LuK Service Info

Part Nr. 228 0121 10 – 280/280mm TGU6

TB1030

Info: New design / Neues Design / Nouvelle conception / Nuevo diseño / Nuovo disegno / Nuovo segno

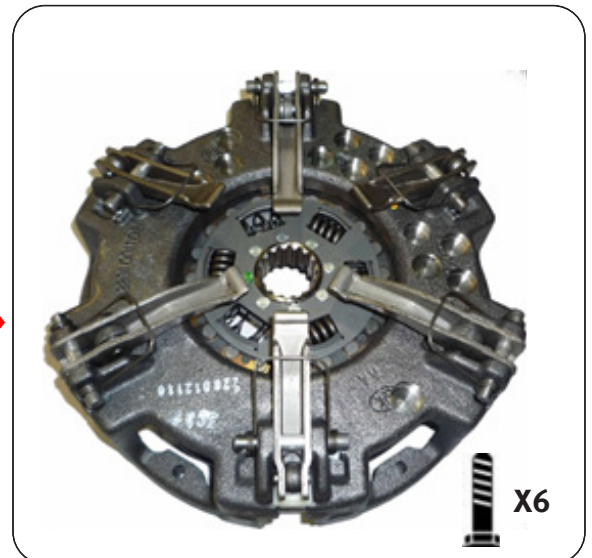
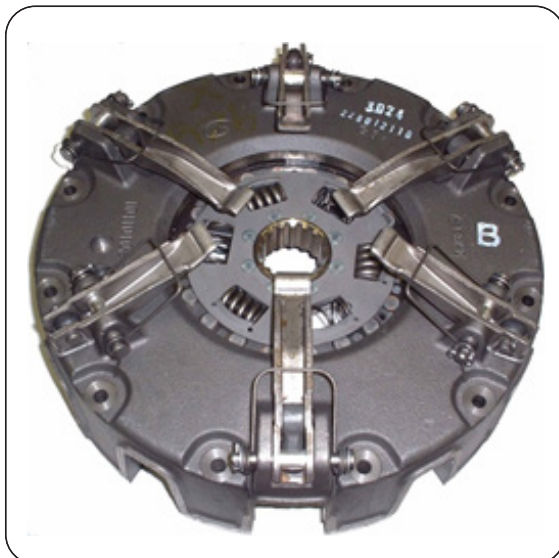
This new design utilises the latest clutch technology, using a vented housing for improved cooling and heat dispersal. Fully interchangeable with existing clutches with no modifications required to vehicle or flywheel. A new fixation bolt set 411 0164 11 6 x M8 x 1.25 x 50mm + Conical washer is supplied with new designs to accommodate the lower housing.
